DODATEK č. 1 ke SMLOUVĚ O DÍLO

"Regenerace sídliště Zborovce, III. etapa".

Změnový list		č. 1
Regenerace sídliště Zborovce, III. etapa		
Investor: Město Blansko	Datum: 23.9.2020	
Zhotovitel: MERTASTAV s.r.o		
Část stavby (SO): v rámci stavby		
Důvod změny: Nenaplnil se předpoklad PD, která počítala s přítomností ornice na části staveniště, konkrétně v segmentu č. 1 (mezi BD Cihlářská 14,16,18,20,22 a Kamnářská 7,9,11,13,15,17). Není možné tedy ornici sejmut a znovu ji využít. Pod aktuálně realizovanými chodníky (pod BD Cihlářská 14,16,18,20,22 a Kamnářská 7,9,11,13,15,17 a kolem stávajícího parkoviště na ul. Okružní), stejně tak pod plánovanými plochami hřišť, byla statickými zatěžovacími ověřena požadovaná únosnost zemní pláně dle PD a z toho důvodu nebylo nutné přistoupit k sanacím zemní pláně.		
Zjištěný stav a návrh změny: Odpočet položek sejmutí ornice a výměny podkladní vrstvy.		
Ohodnocení změny: Změna č. 1		
V rámci stavby:		
Změnový list č. 1 celkem:		
Přílohy ZL:

Průtah č. 1 k ZLč4

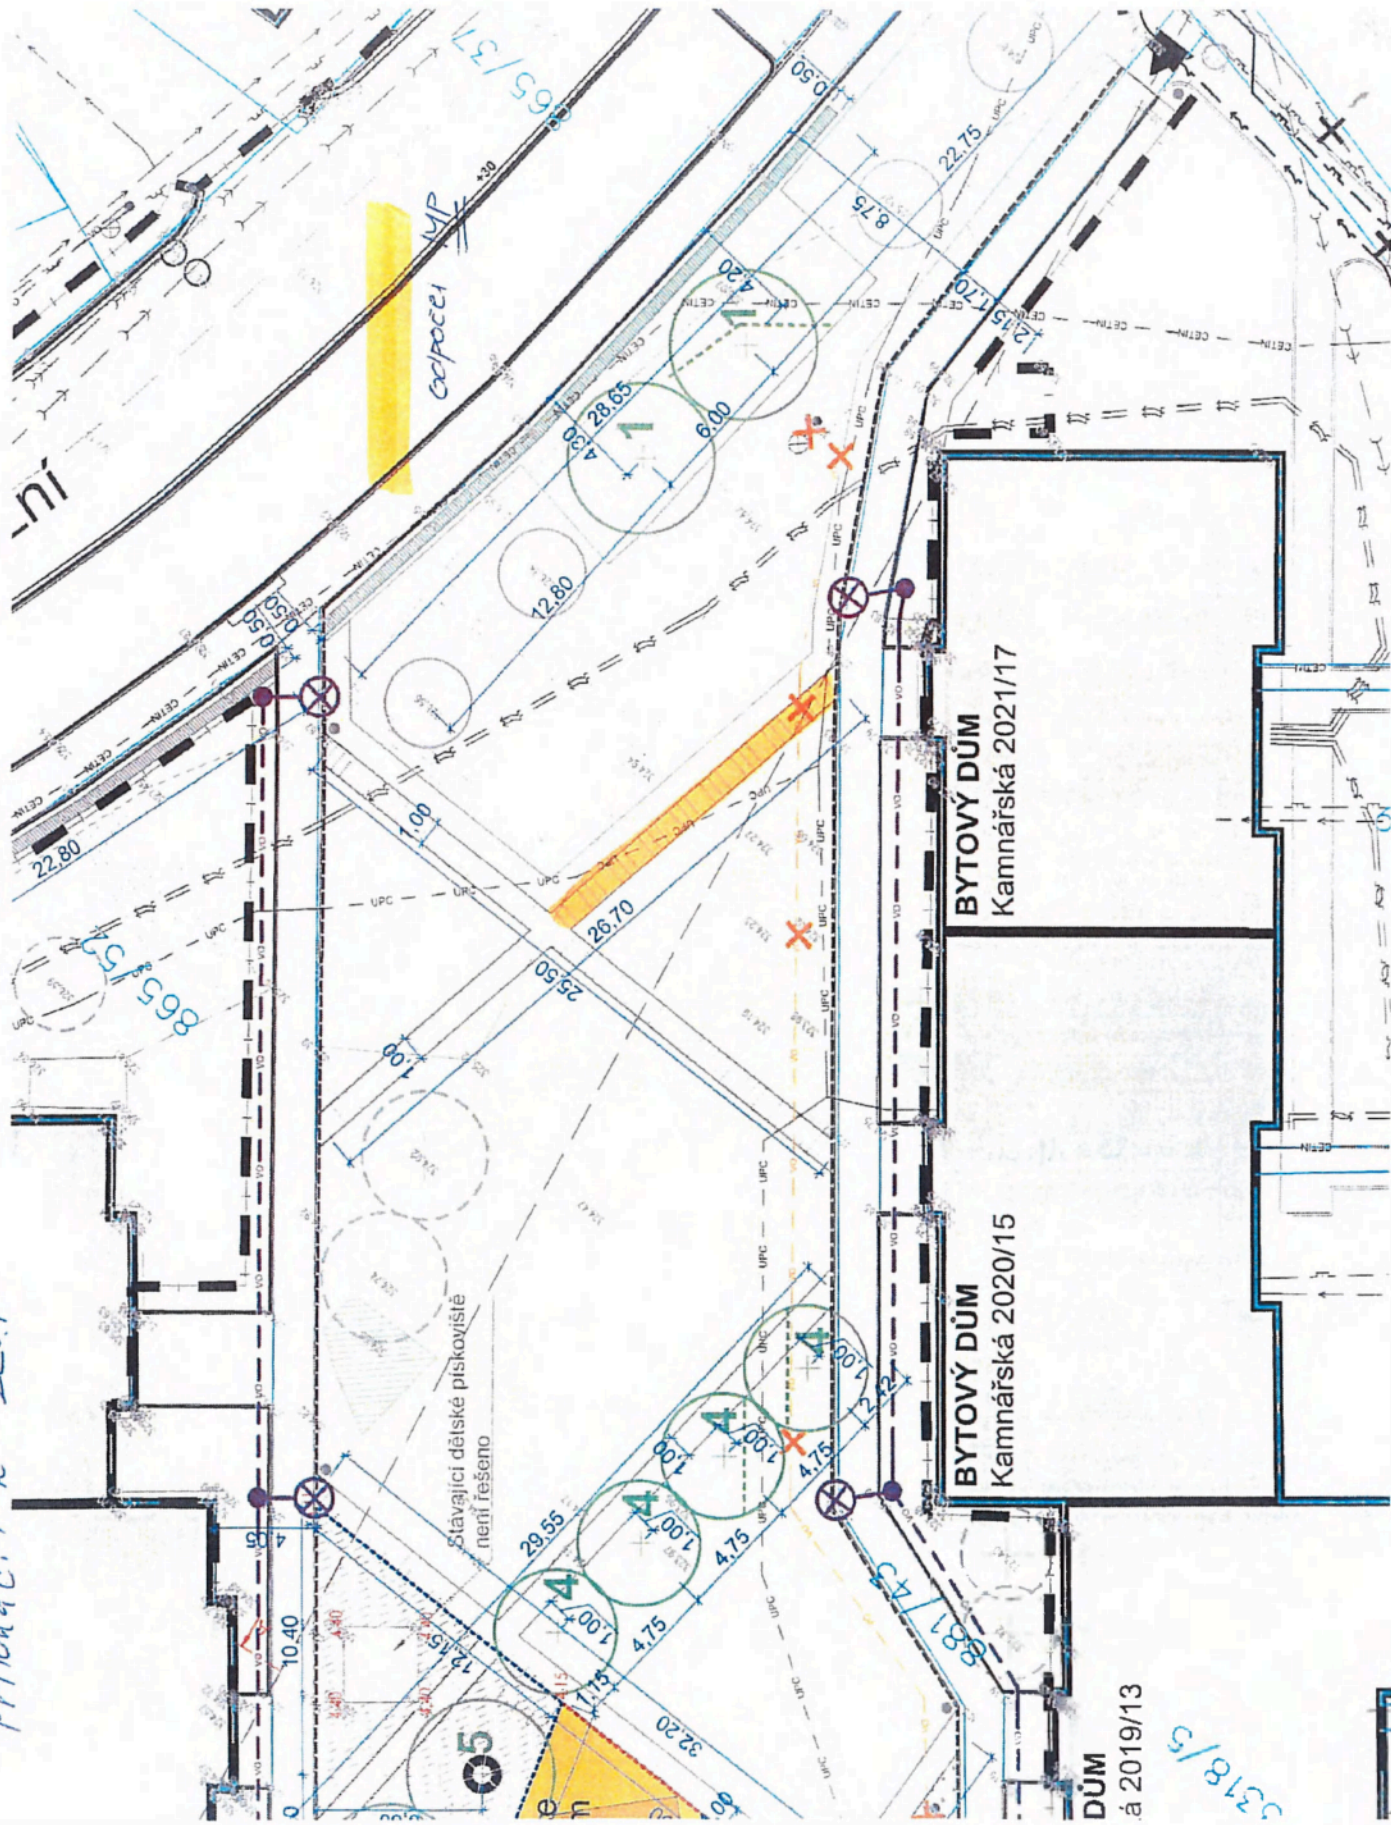
Změnový list		č. 4
Regenerace sídliště Zborovce, III. etapa		
Investor: Město Blansko		Datum: 29.9.2020
Zhotovitel: MERTASTAV s.r.o		
Část stavby (SO): Chodníky		
Důvod změny: Kolize stavby s kabely UPC , návaznost na ZL č. 3		
Zjištěný stav a návrh změny: V návaznosti na ZL č. 3 je návrh úpravy dolní části šlapákového chodníku tvaru „X“ (pravá dolní část od vstupu do BD Kamnářská č.17) a namísto tvaru „X“ by chodník měl tvar šikmého písmene „Y“.		
Ohodnocení změny: Změna č. 4		
03 SO Dětská hřiště a sadové úpravy:		
Změnový list č. 4 celkem:		
Přílohy ZL:		
1. Rozpočet		
2. Zakreslení změny		
Stanovisko projektanta:		
ZL Vytvořil: Kateřina Mikulová, Ing. Jiří Svoboda		Datum: 29.9.2020
Vyjádřeno		
Za zhotovitele:		Za objednatele:
Datum:		Datum:
Za technického zástupce:		Za autorský dozor:
Datum:		Datum:
